De: licitacao@crcmg.org.br
Enviado em: terça-feira, 11 de abril de 2023 17:27
Para: 'Mariana Gamarano'
Cc: 'Vinícius Rosa - CRCMG'; 'Izaías Gomes - CRCMG'; 'Andreza Bitarães - CRCMG';
assessoria@crcmg.org.br; 'Maria Oliveira - CRCMG'; 'Suelen CRCMG'
Assunto: RES: PEDIDO DE ESCLARECIMENTOS - EDITAL DE CONCORRÊNCIA Nº
002/2023
Anexos: Solicitação de Esclarecimento de Dúvidas_RESPOSTAS.pdf

SOLICITAÇÃO DE ESCLARECIMENTO DE DÚVIDAS	Nº	0
		Data:	06/04/2023
Cliente:	CRC MG	Edital:	002/2023

Projeto arquitetônico - planta baixa

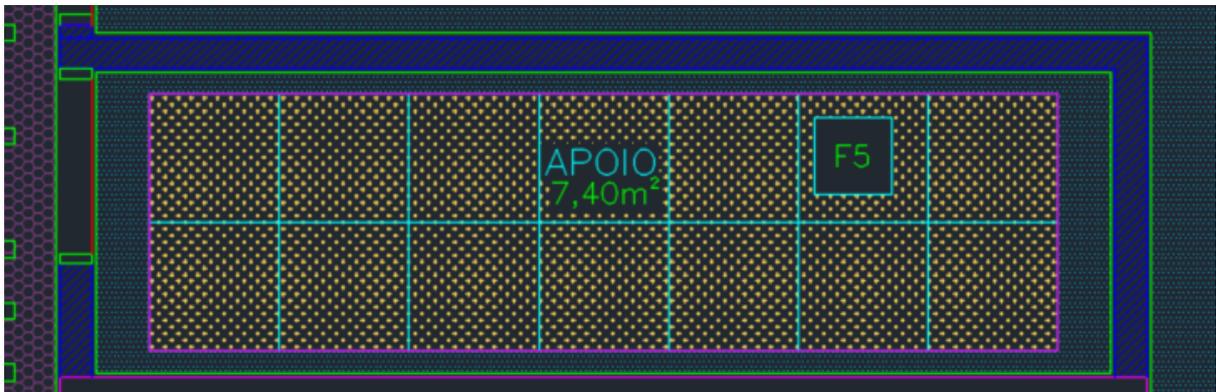
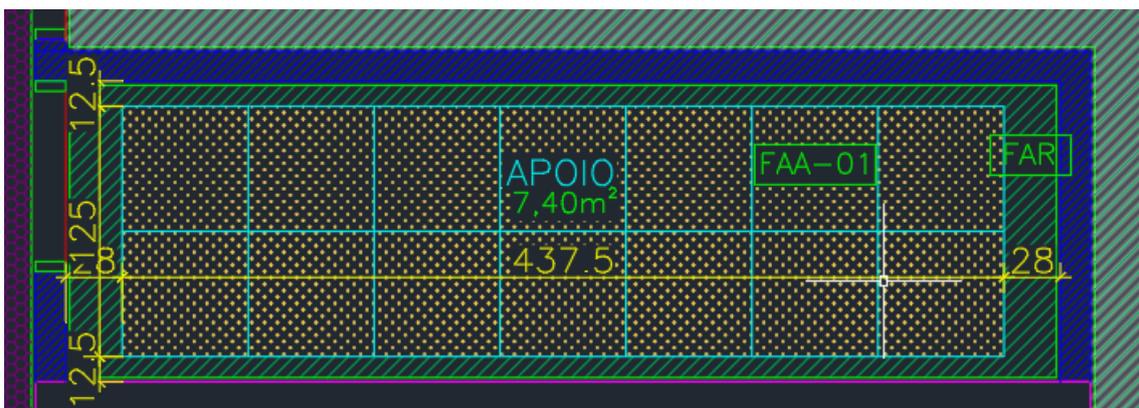
SEDE ATUAL - Incompatibilidade de projeto arquitetônico planta baixa e planta de forro - qual das especificações abaixo devemos seguir?

Resposta 3: Deverá ser adotado o projeto específico da disciplina de acústica, portanto forros serão FAA-1 e FAR, como indicado abaixo:

Projeto arquitetônico - planta baixa

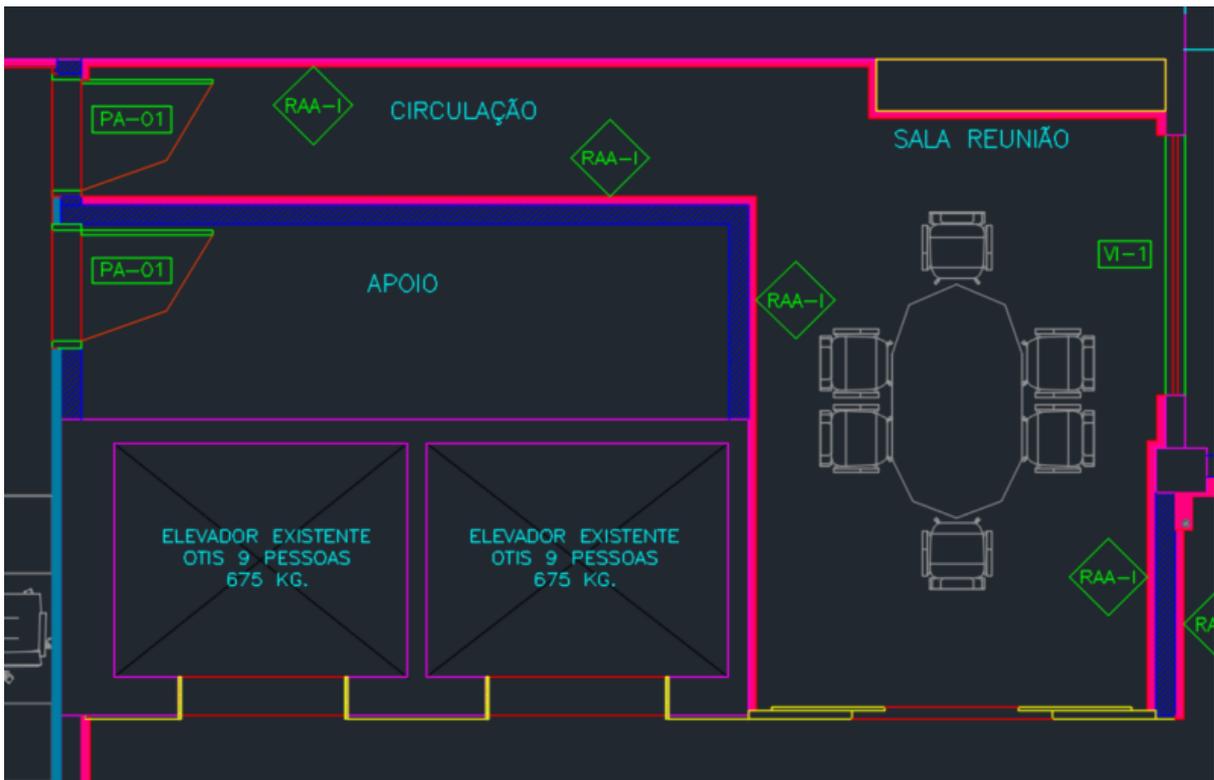
SEDE ATUAL - Incompatibilidade de projeto arquitetônico e projeto acústico - qual das especificações abaixo devemos seguir?

Projeto acústico - Não consta revestimento acústico no ambiente citado acima

Resposta 4: Deverá ser adotado o projeto específico da disciplina de acústica.

Projeto arquitetônico - planta baixa

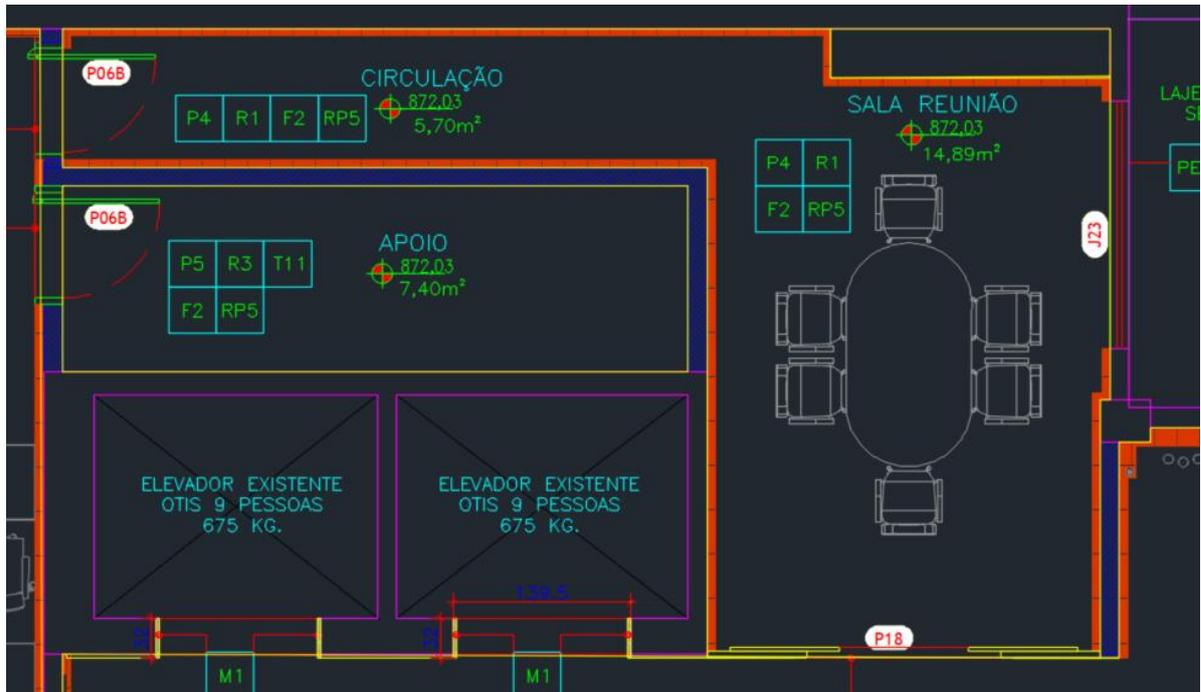
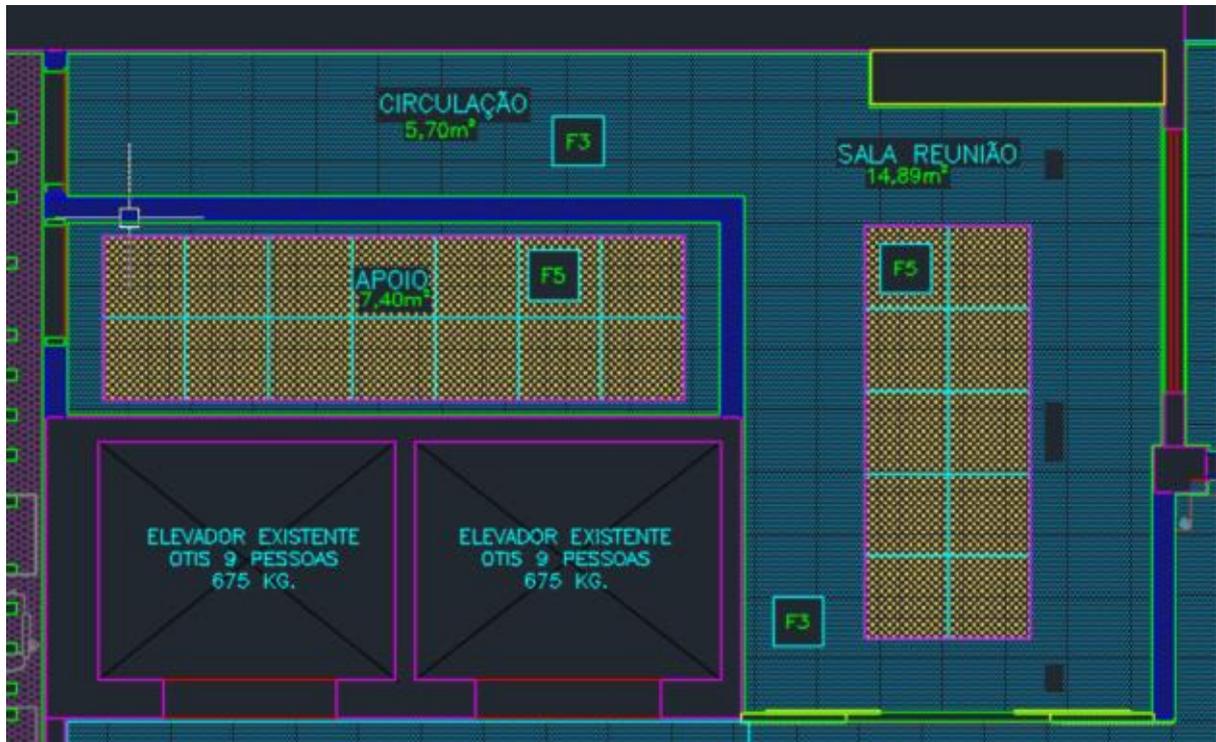
SEDE ATUAL - Incompatibilidade de projeto arquitetônico planta baixa e planta de forro - qual das especificações abaixo devemos seguir?

Resposta 5: Deverá ser adotado o projeto específico da disciplina de acústica

Projeto arquitetônico – planta baixa

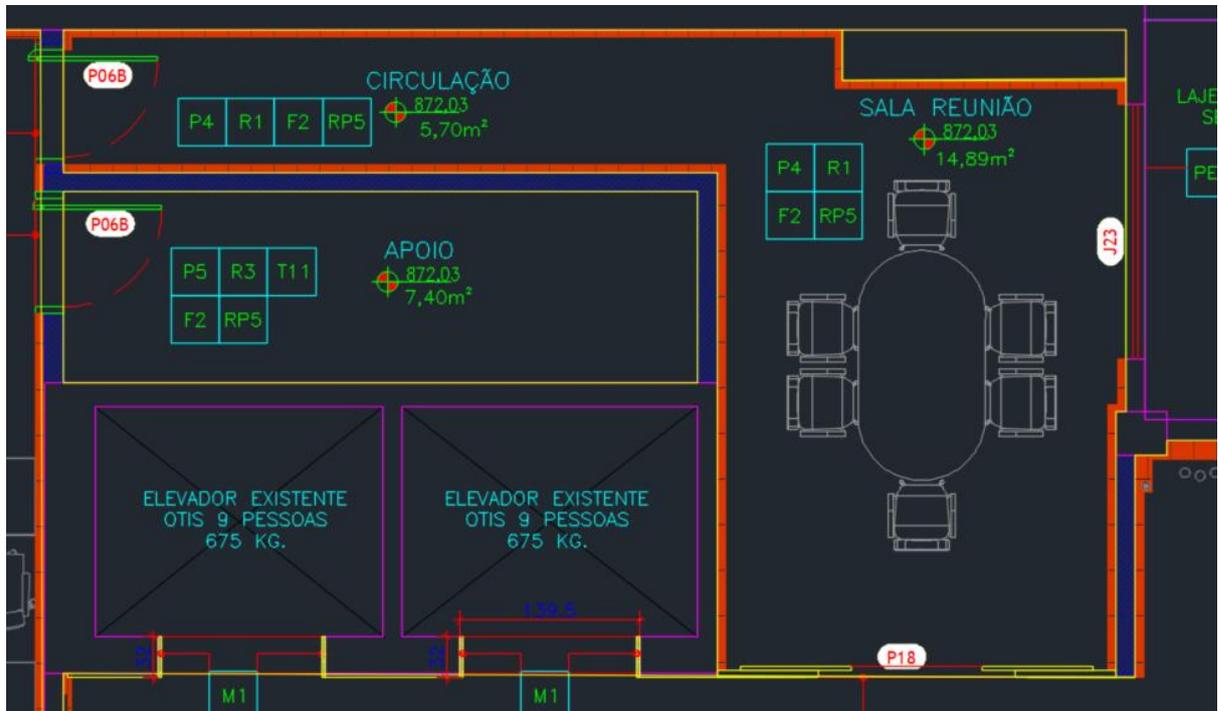
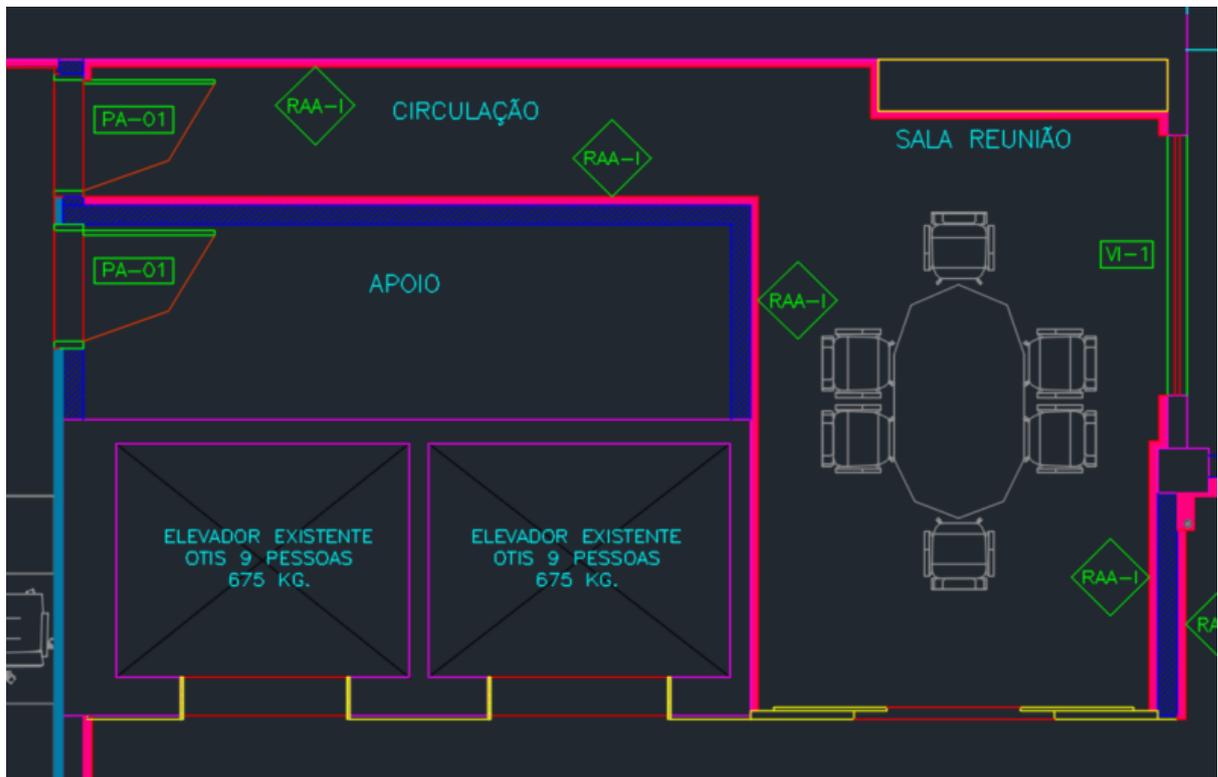
SEDE ATUAL – Incompatibilidade entre projeto arquitetônico e projeto acústico – qual premissa devemos seguir?

Resposta 6: Deverá ser adotado o projeto específico da disciplina de acústica

Projeto arquitetônico – planta baixa de forro

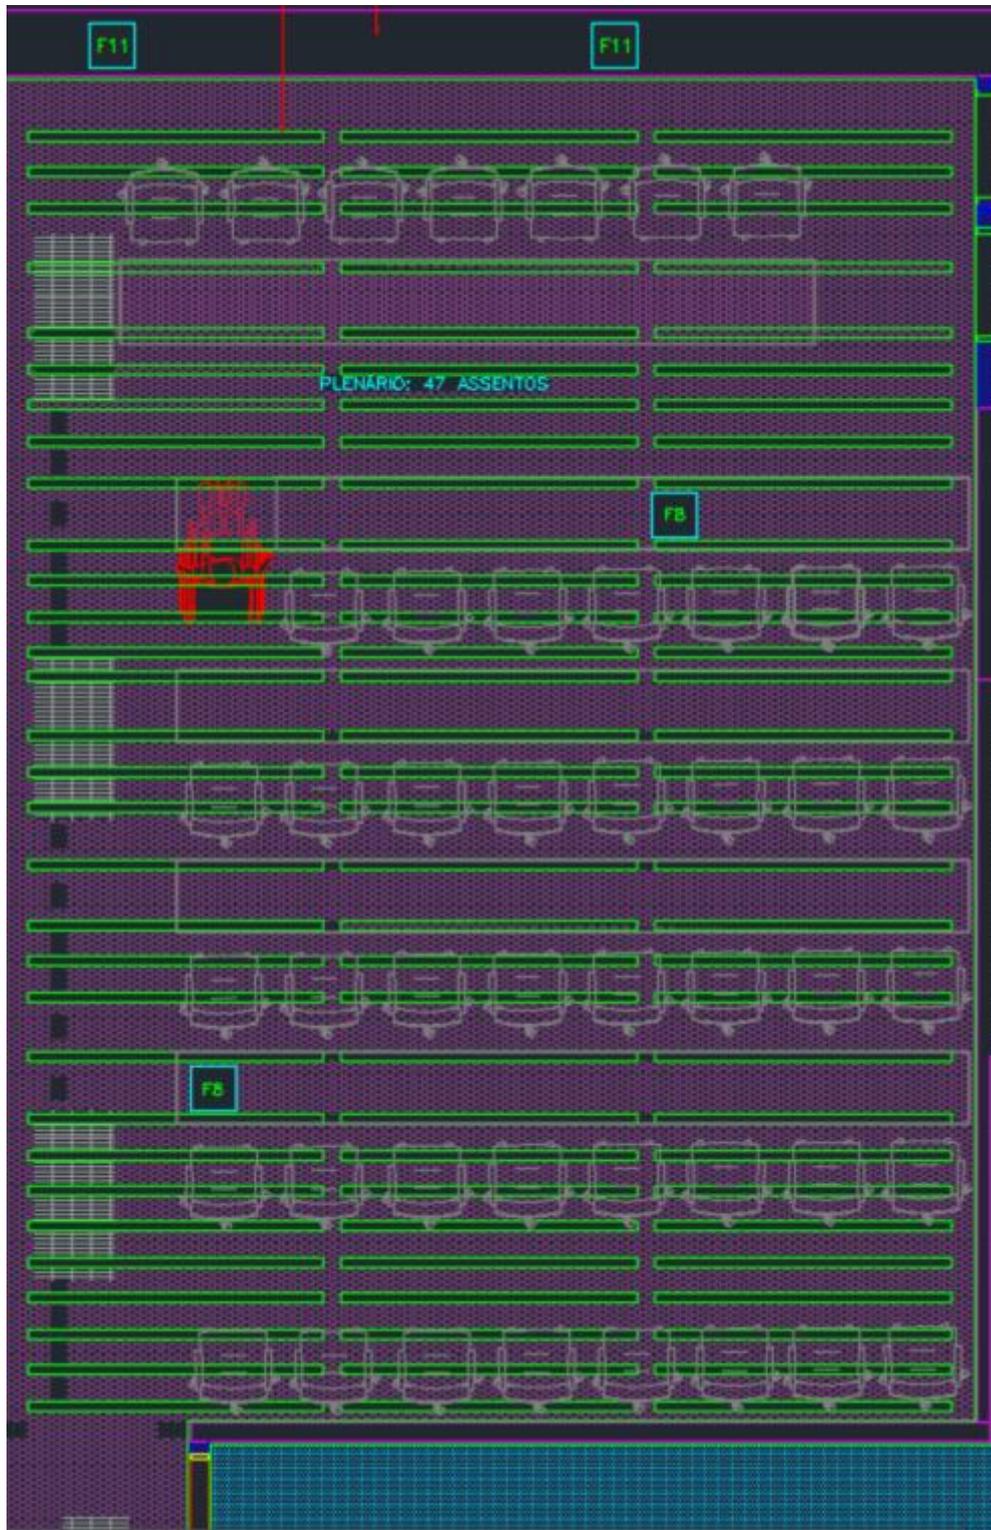
SEDE ATUAL – Incompatibilidade entre projeto arquitetônico planta baixa e planta de forro – qual premissa deveremos seguir?

Resposta 7: Deverá ser adotado o projeto específico da disciplina de acústica.

Projeto arquitetônico – Corte

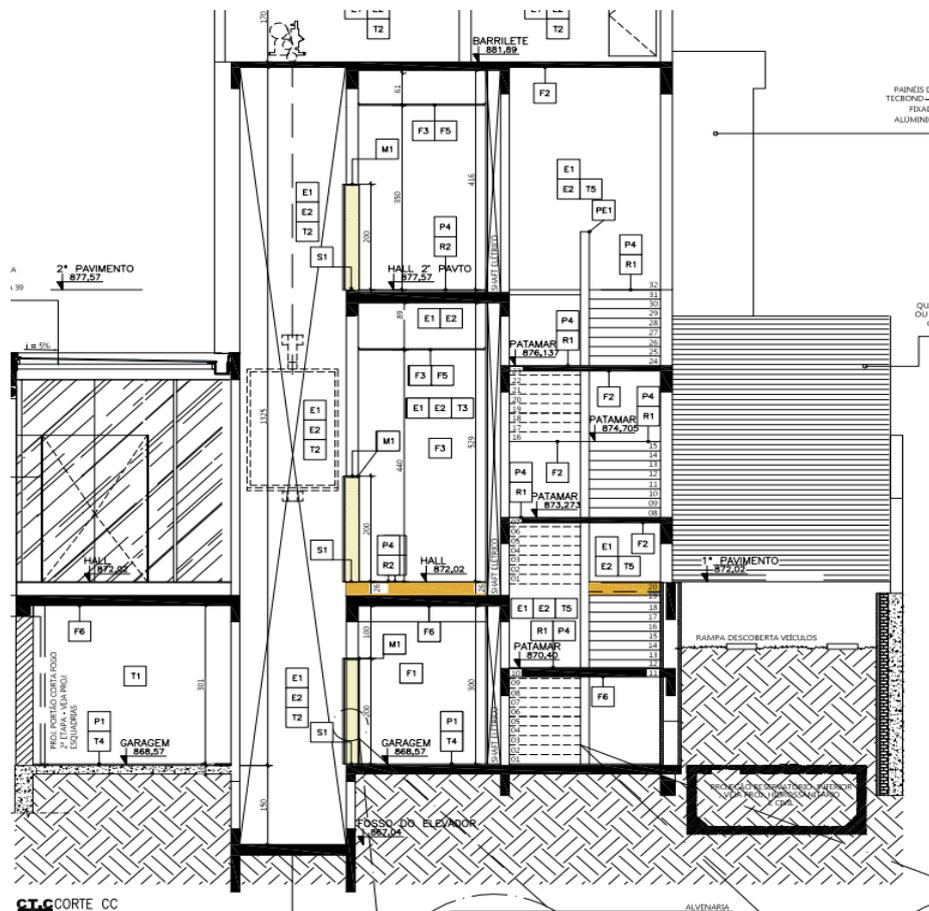
NOVO PRÉDIO – Incompatibilidade entre corte de projeto arquitetônico, onde mostram 3 paradas para elevador e informações contidas no caderno de encargos, onde mostra um elevador com 4 paradas. Qual informação devemos considerar?

Resposta 8: Serão 3 paradas de elevador – Acesso ao subsolo(garagem), 1º pavimento (nível do auditório) e 2º pavimento (nível do salão multiuso).

Projeto arquitetônico – paginação de piso

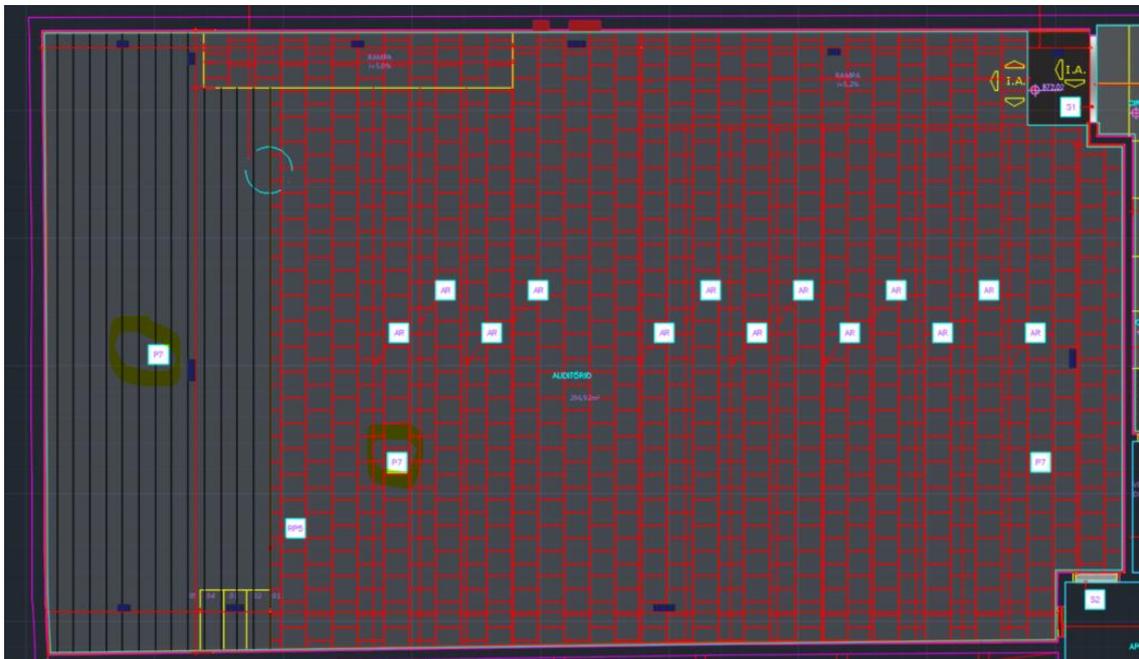
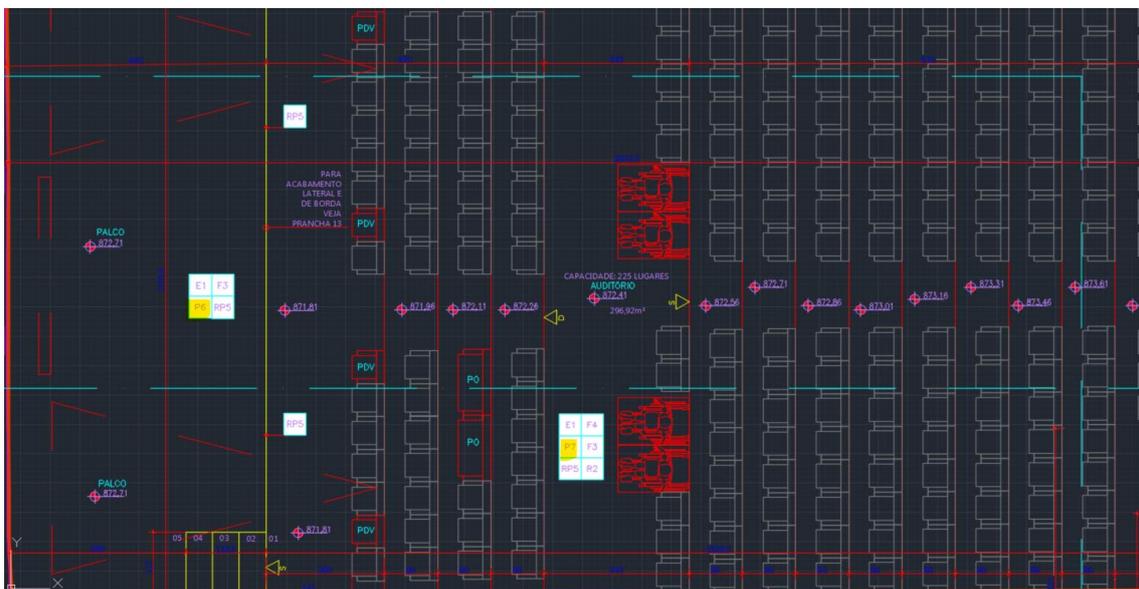
NOVO PRÉDIO - Na planta baixa de paginação de piso do 1º pavimento, o auditório e o palco possuem o mesmo piso, porem na planta baixa o piso do auditório é diferente do piso do palco. Qual premissa devemos adotar?

Resposta 9: O piso do palco será vinílico P6 e o piso de todo o auditório carpete P7, como especificado acima.

Projeto arquitetônico – planta baixa

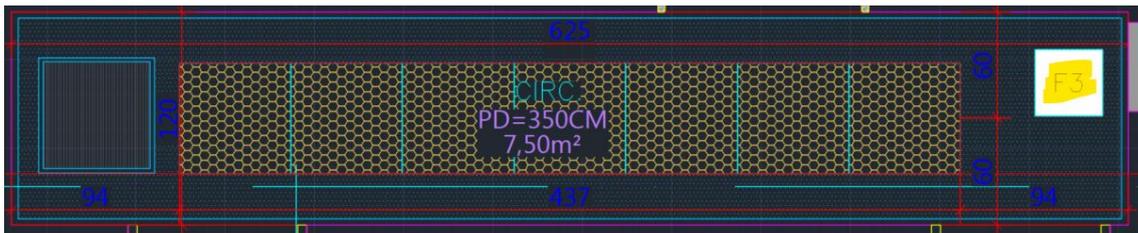
NOVO PRÉDIO - Na planta baixa do 2º pavimento, a área da circulação está com o forro F3 + F7, porem na planta de forro a mesma me indica que os forros dessa área são os F3 + F5. Qual premissa devemos adotar?

Resposta 10: Deverá ser adotado o projeto específico da disciplina de acústica, tanto para revestimentos das paredes quanto para os forros.
